**AVIS RELATIF À LA PROTECTION
CONTRE LES EVENTUELS EFFETS NOCIFS ET NUISANCES
PROVOQUÉS PAR LES RAYONNEMENTS NON IONISANTS
GÉNÉRÉS PAR DES ANTENNES ÉMETTRICES STATIONNAIRES**

Commune : TUBIZE - Exploitant : PROXIMUS

Référence exploitant : 02TBC_00

Rapport n° 3986 / 2023

Figure 1 : Vue en plan des lieux de séjour et des points de contrôle

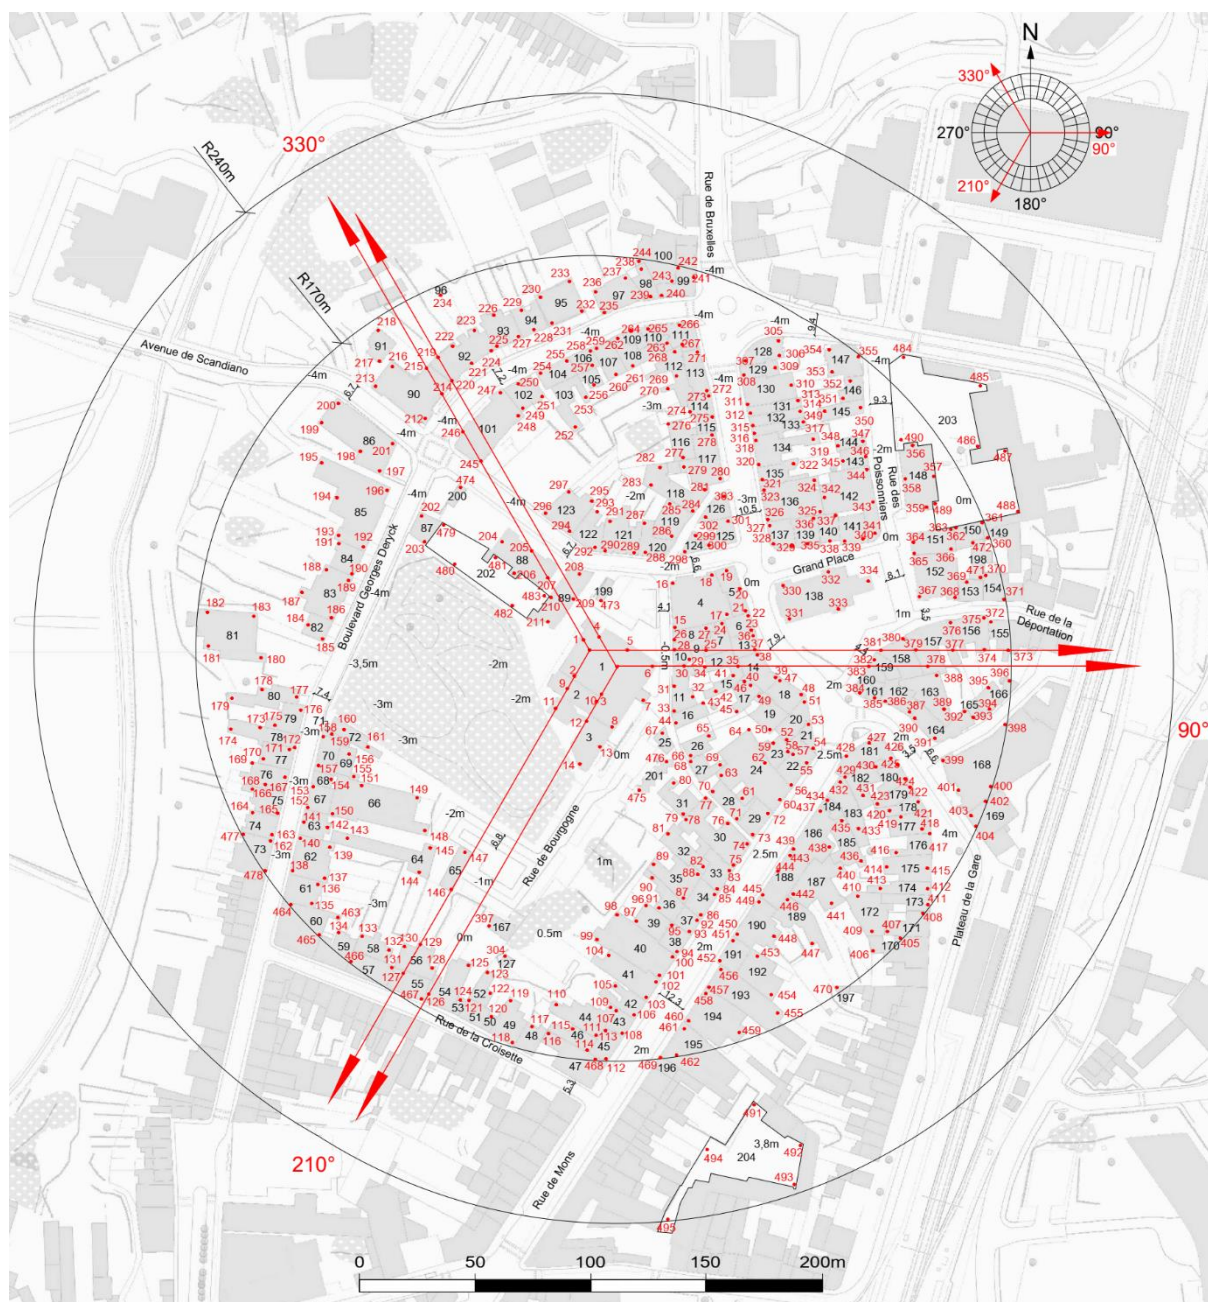
Les fréquences d'émission, la puissance rayonnée par chacune des antennes et leur gain permettent de déterminer le rayon de la zone à analyser. Tout dépassement de la limite par installation est exclu en dehors de cette zone. Le tableau 2 reprend les 35 LS² pour lesquels l'indice d'exposition est le plus élevé. Les différentes colonnes indiquent :

- le numéro du point de contrôle repris sur un des plans de la figure 1;
- le numéro du LS dans lequel se trouve le point de contrôle de la 1^{ère} colonne ;
- l'atténuation d'obstacle prise en compte pour le calcul de l'indice d'exposition dans le LS ;
- le résultat du calcul de l'indice d'exposition.

En ce qui concerne les antennes de l'installation mentionnées dans le tableau 1, la distance maximale à laquelle la limite pourrait être atteinte, à l'extérieur, est égale à 102,6 m. S'il n'y a pas de LS à une distance inférieure, les antennes respectent forcément la limite d'immission.

Dans le cas des LS situés à l'intérieur des bâtiments, une atténuation d'obstacle est prise en compte et il en résulte que la distance maximale à laquelle la limite pourrait être atteinte se réduit à 72,7 m.

Figure 2 : Vue en plan des installations d'antennes dans un rayon de 300 mètres autour de l'installation faisant l'objet de la demande d'avis

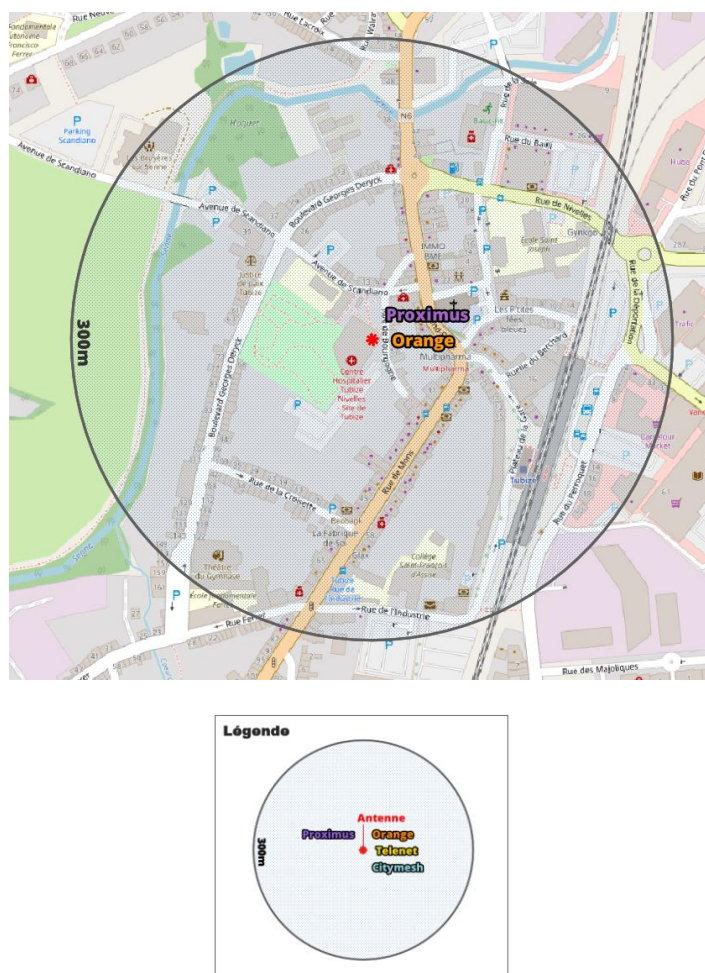
Le plan en projection verticale de la figure 2 indique la localisation des antennes actives éventuelles visées par le décret et situées dans un rayon de 300 mètres autour de l'installation référencée dans le paragraphe 2. Les données de localisation de ces antennes et les avis correspondant sont accessibles via le cadastre en ligne des antennes émettrices stationnaires⁶.

Compte tenu du nombre d'installations localisées dans la figure 2, il apparaît que l'intensité du rayonnement électromagnétique généré, dans les lieux de séjour situés à proximité de l'installation référencée dans le paragraphe 2, par l'ensemble des antennes émettrices stationnaires de l'ensemble des exploitants du même site d'antennes émettrices stationnaires respecte la limite fixée à l'article 4, § 2 du décret.
